2024_CBS_05626 OMV_2023020704 R - dossier in beroep - aanvraag omgevingsvergunning voor het verbouwen, uitbreiden en herinrichten van het gebouwencomplex op het domein Slotendries en het exploiteren van een openluchtzwembad, warmtepompen en afvalwaterlozing - Gentstraat, 9041 Gent - Ongunstig advies

Het college van burgemeester en schepenen geeft ongunstig advies

- Onderwerp: het verbouwen, uitbreiden en herinrichten van het gebouwencomplex op het domein Slotendries en het exploiteren van een openluchtwembad, warmtepompen en afvalwaterlozing
- Adres: Gentstraat 6 en 8, 9041 Gent
- Kadastrale gegevens: afdeling 17 sectie B nrs. 1063C, 1063B, 1063D, 1064A, 1066A, 1067A, 1715E en 1715D

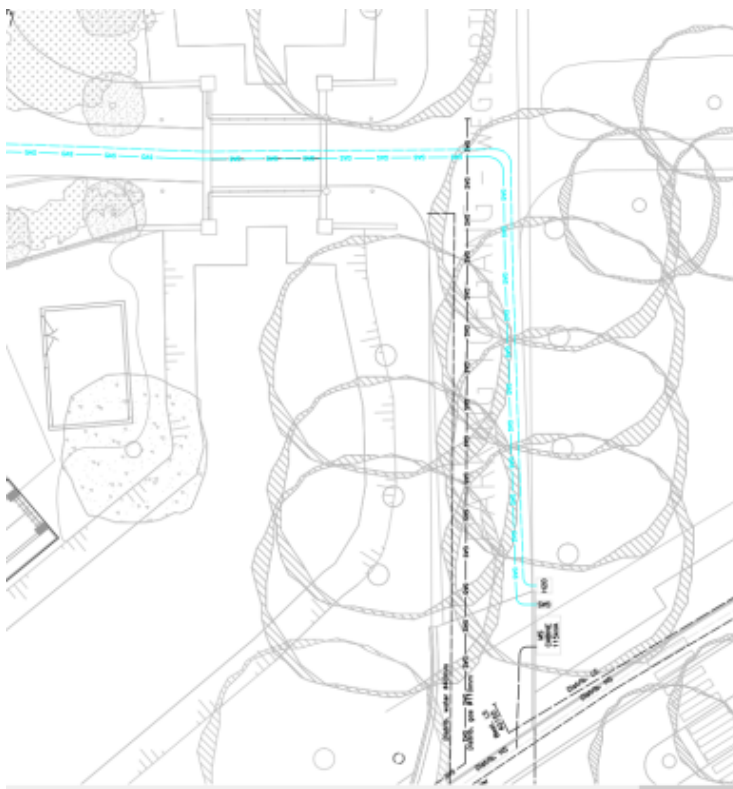
Een bestaande aansluiting of een wachtaansluiting dient verplicht gebruikt/(her)bruikt te worden. De locatie en de diepteligging ervan zijn bindend. De bestaande aansluiting dient ter hoogte van de rooilijn opgezocht, opgemeten en gemarkeerd te worden. Indien ze tijdelijk niet in dienst blijft is het de taak van de bouwheer om deze ter hoogte van de rooilijn dicht te maken om elke instroom te vermijden.

Indien er geen bestaande huisaansluiting zou zijn, dan dient er rekening mee gehouden te worden dat een zichtbare aansluiting in de gracht niet toegelaten zal worden. Deze dient ondergronds te verlopen (onder de gracht of langs de hoofdingang). De uitrusting – het pompstation en de persleiding – die hiervoor nodig zal zijn maakt deel uit van de private installatie.

De gascabine en waterteller staan niet op een goede locatie gezien dit een gemeenteweg betreft. Volgens dit plan liggen er al distributieleidingen van zowel water als gas onder de dreef. De tellers dienen op het private terrein aan de andere zijde van de gemeenteweg voorzien te worden zodat er geen private leidingen onder de gemeenteweg komen te liggen.

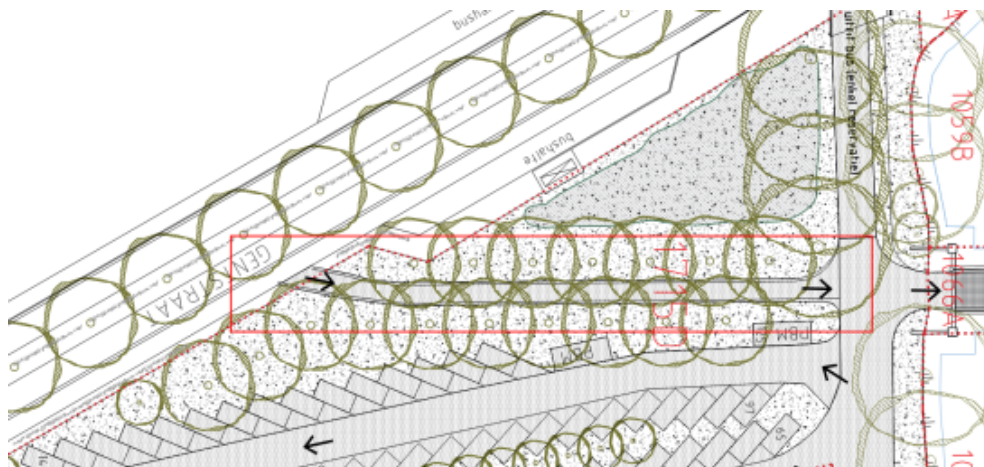
De aanvraag voorziet de realisatie van infrastructuur van wegenis, riolering, nutsleidingen, groen met alle toebehoren. Om later eventueel in aanmerking te komen voor overdracht naar openbaar domein moet het binnengebied op dat ogenblik voldoen aan alle

standaarden/richtlijnen wat betreft dimensionering en materiaalgebruik van wegenis, riolering, nutsleidingen, groen met alle toebehoren geldende voor infrastructuur gelegen binnen openbaar domein.

Het ontwerp is alleen al op vlak van dimensionering (rooilijnbreedte, keerpunt) er niet op voorzien om (indien alsnog een overdracht voorgesteld of aangevraagd wordt) de infrastructuur naar de standaarden/richtlijnen te kunnen aanpassen om een overdracht mogelijk te maken. Het binnengebied moet te allen tijde privaat blijven en blijvend worden aangeduid als privaat domein met een signalisatiebord op de toegangswegen aan de eigendomsgrens. Evenmin zal men zich kunnen beroepen op een zogenaamd statuut "domein met openbaar karakter". Alle beheers-, onderhouds- en vernieuwingsdaden zijn lasten hetzij voor een individuele eigenaar hetzij voor een gemeenschap van eigenaars.

Indien hier niet aan voldaan is, zijn alle aanpassingen naar deze standaarden/richtlijnen een last van de eigenaar(s). De overdracht die hieruit volgt betreft het geheel van de infrastructuur, inclusief de gronden en geen onderdelen. Deze aanpassingen en overdrachten van infrastructuur, inclusief de grondoverdrachten, gebeuren kosteloos voor de stad. Alle lasten zijn te dragen door de eigenaar(s).
